**DETERMINAZIONE DIRIGENZIALE**

PROCEDIMENTO DI VERIFICA DI ASSOGGETTABILITA' ALLA VALUTAZIONE AMBIENTALE STRATEGICA (VAS) DELLA PROPOSTA DEFINITIVA DI PIANO ATTUATIVO "SAN LEONARDO" AI SENSI DELLA DIRETTIVA 2001/42/CE E DEL D.LGS. N. 152 DEL 3 APRILE 2006 E S.M.I. - PROVVEDIMENTO DI VERIFICA

**RELAZIONE ISTRUTTORIA DEL PROVVEDIMENTO DI VERIFICA DI ASSOGGETTABILITA' ALLA VALUTAZIONE AMBIENTALE STRATEGICA (VAS) DEL PIANO ATTUATIVO "SAN LEONARDO" AI SENSI DELLA DIRETTIVA 2001/42/CE E DEL D.LGS. N. 152 DEL 3 APRILE 2006 E S.M.I.**

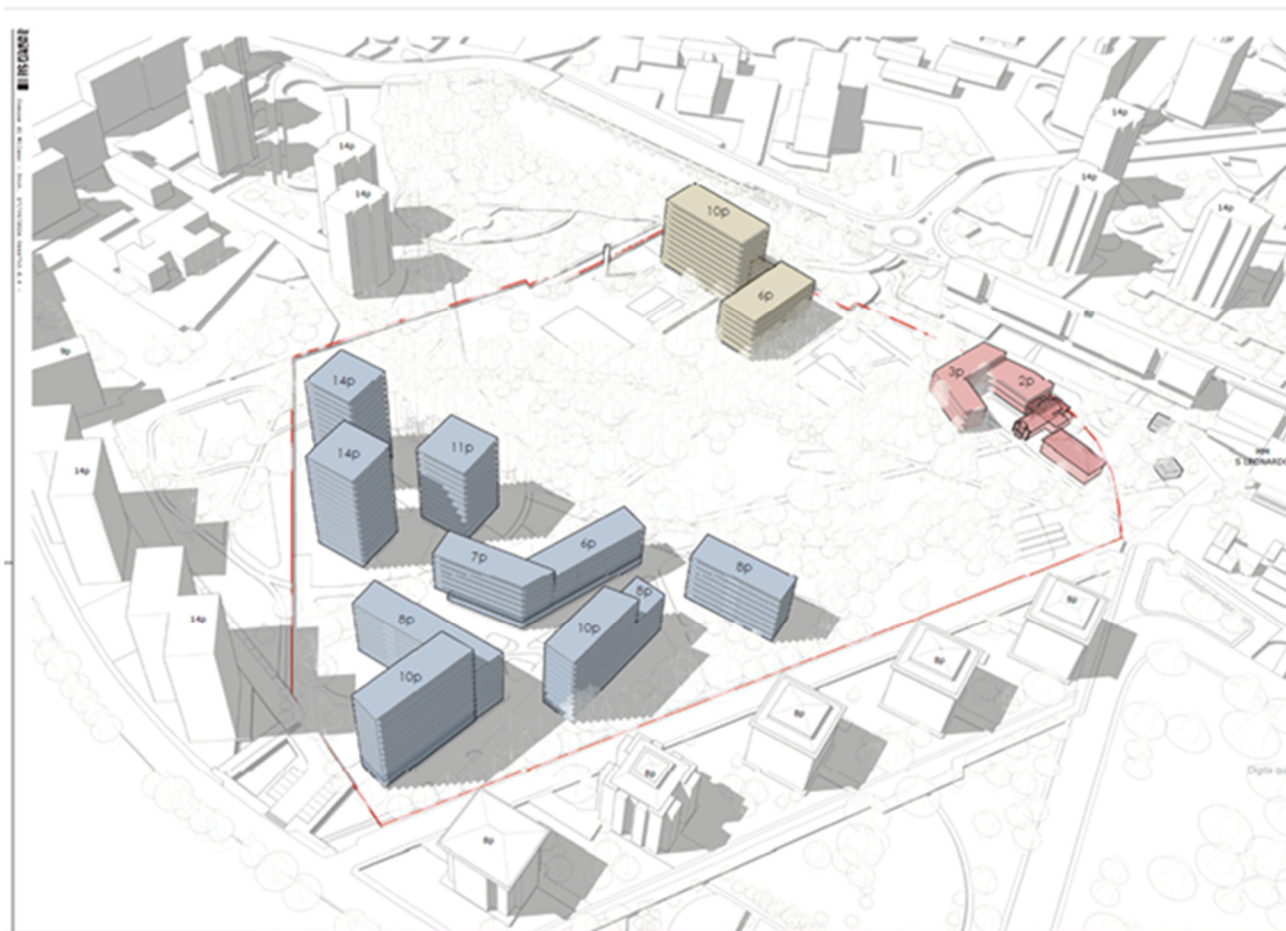
Le altezze degli edifici nei Piani attuativi fanno riferimento ai piani abitabili, non sono considerati infatti i sottotetti che per caratteristiche sono normati per non rientrare nel calcolo della superficie edificabile SL.

Ciò vale anche per gli edifici esistenti. Sulla via Fichera (privata interna) gli edifici a "torre" sono n. 7 piani abitabili fuori terra (i sottotetti non sono abitabili e non sono quindi da conteggiare).

Basta osservare le due rappresentazioni grafiche qui sopra riportate. Nella prima gli edifici esistenti prospettanti sulla via Fichera (privata interna) sono stati indicati con n. 7 piani mentre nella seconda sono stati indicati con n. 8 piani (si vedano anche la tavola 4.e.1 del Progetto Planivolumetrico allegata alla VAS e la pagina 27 del Rapporto Preliminare Ambientale).

Ciò avviene anche con l'edificio dello Studentato esistente di via Borsa (da 7 a 8).

*Progetto settembre 2024 – Lotti, Fondiarie – Viabilità – Tavola 4.e.1*

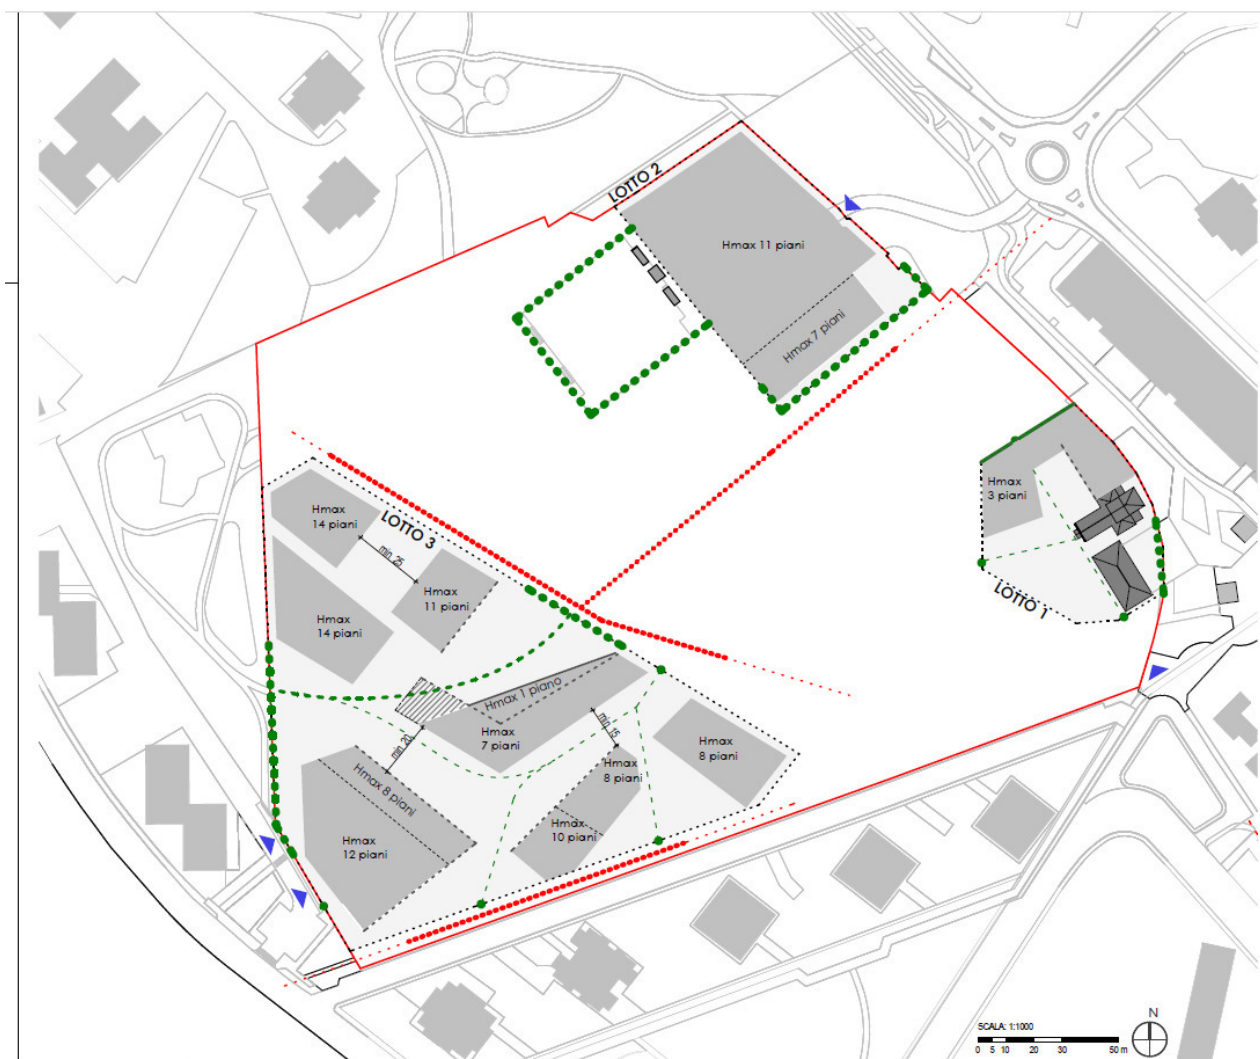
Altro stratagemma per trarre in inganno l'osservatore meno esperto: il progetto qui sopra riportato del settembre 2024 disegna l'edificio in linea "03.2.4" (si veda pagina 29 del "Rapporto...") posto a sud del lotto (a confine con la via privata Fichera) con un'altezza di n. 10 piani fuori terra, quando invece nella tavola prescrittiva vincolante l'altezza massima prevista è di n. 12 piani (si veda tavola 4.d.1 inserita nella VAS e qui sotto allegata).

Volutamente sono state fatte solamente sezioni longitudinali (si vedano pagine 30 e 31 del "Rapporto preliminare ..."), non è stata fatta nessuna sezione trasversale che metta in relazione i nuovi edifici con gli edifici a "torre" di via Fichera, alti solamente 7 piani.
